NEWS Aftermarket

Zmiana płyt resorowych

Zawieszenie Air Light

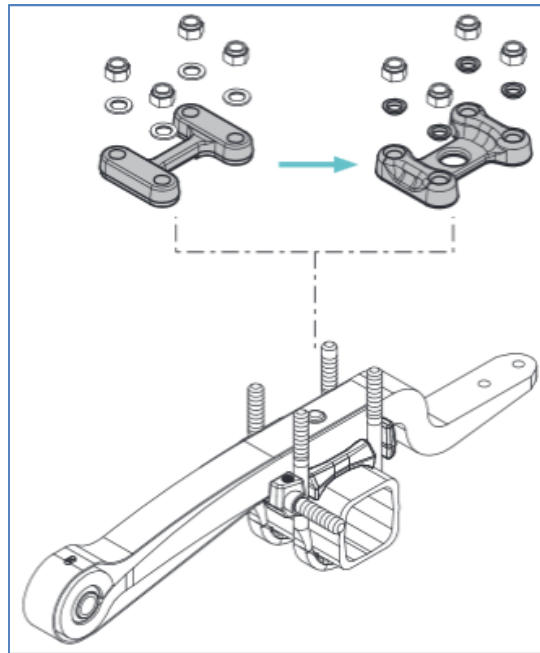
W związku z procesem optymalizacji programu produkcyjnego zawieszей BPW wprowadzone są nowe oznaczenia płyt resorowych. Płyty o numerach katalogowych zaczynających się na 09 dostarczane są z czterema podkładkami sferycznymi jako komplet. Zamawiając płyty o nowych numerach nie trzeba domawiać osobno podkładek (03.310.10.28.0).

05.145.22.80.0	-> 09.145.25.40.0
05.145.22.81.0	-> 09.145.25.41.0
05.145.22.82.0	-> 09.145.25.42.0
05.145.22.83.0	-> 09.145.25.43.0
03.145.22.77.0	-> 09.145.25.34.0

Podkładki sferyczne (od 01.07.2010)

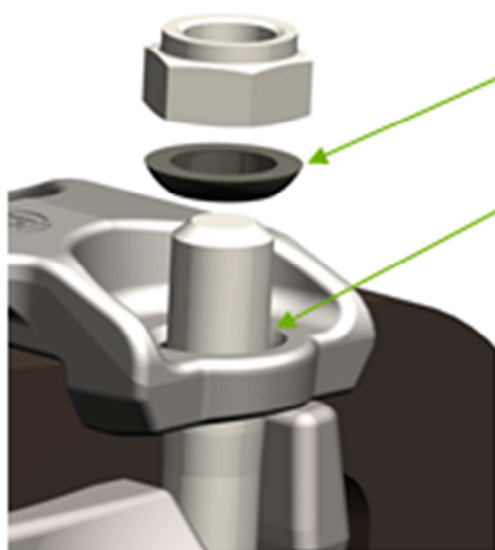
Podkładka sferyczna
(03.310.10.28.0)

Profilowany kształt płyty – sferyczne
gniazda

Jarzma bardziej wytrzymałe
– przenoszą jedynie obciążenia
rozciągające (nie są zginane)
